1. september 2022 - Sagsnr. 22/7856 - Løbenr. 181422/22

Tilladelse til udvidelse af kystbeskyttelse på Gl. Strandvej 13 i Kolding Kommune

Kolding Kommune har modtaget en ansøgning om tilladelse til at hæve en eksisterende højvandsmur, ud for Gl. Strandvej 13, 6000 Kolding, matr. nr. 395b, Kolding Markjorder, 4. Afd., Kolding Kommune.

Figur 1, oversigtstegning fra ansøgning

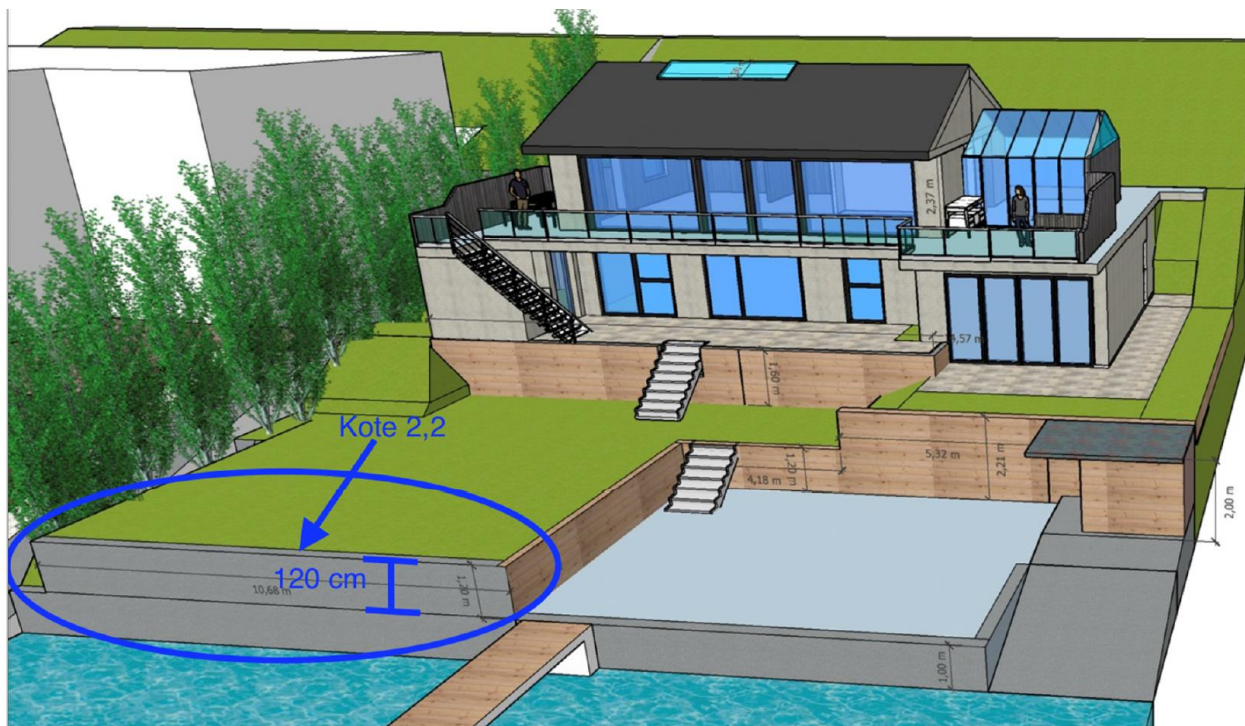
Projektet omfatter en forhøjelse af en mur. Mod vest forhøjes muren over en strækning på 11 m til 2,2 m DVR90, hvilket skulle svare til højden på de øvrige mure på strækningen. På den østlige side af matriklen forbliver muren 1,0 m DVR90, men længere inde på grunden etableres støttemur af lærkesveller. Derudover vil der ske terrænændringer bag muren op til murens niveau.

Da ansøgningen mangler en konkret redegørelse for risikoen, den valgte løsning og projektets levetid er det ikke muligt på det foreliggende grundlag at give en konkret teknisk vurdering af det ansøgte. I forhold til den valgte tekniske løsning kan vi generelt oplyse, at det nye anlæg ikke vil standse erosionen på strækningen, men alene flytte erosionen ud foran og nedstrøms anlægget, som det allerede sker i dag. Idet erosionen vil fortsætte i profilet ud for anlægget kan det fortsætte med underminering med fare for sætninger i de anlæg, der ligger ud til fjorden.

Der mangler oplysninger om den konkrete fare for oversvømmelse, dvs. hvilken vandstand eller hvilke hændelser, der forårsager oversvømmelse, og hvilken vandstand der ønskes beskyttelse imod.

Den ansøgte løsning i form af støttemur og terrænopfyldning bag muren er etableret i en højde, så der ikke kan forekomme oversvømmelse. Kystdirektoratet har dog forbehold for støttemurens stabilitet grundet erosion, som beskrevet ovenfor.

Kolding Kommune giver hermed tilladelse til at hæve topkoten på det eksisterende kystbeskyttelses anlæg på matr. nr. 395b, Kolding Markjorder, 4. Afd., beliggende Gl. Strandvej 13, 6000 Kolding, som ansøgt og jævnfør nedenstående redegørelse.

1. Udformningen af anlægget skal være i overensstemmelse med det ansøgte.
2. Der må ikke uden tilladelse foretages udvidelser eller væsentlige ændringer af anlægget.
3. Anlæggets ejer forpligter sig til at holde anlægget i god og forsvarlig stand.
4. Anlægget eller dele heraf kan af Kolding Kommune kræves fjernet, for ejers regning, såfremt:
 - der viser sig uforudsete skadevirkninger som følge af anlæggets tilstedeværelse
 - anlægget ikke vedligeholdes eller det ødelægges og ikke straks genetableres i overensstemmelse med denne tilladelse
 - beskyttelsesbehovet forsvinder
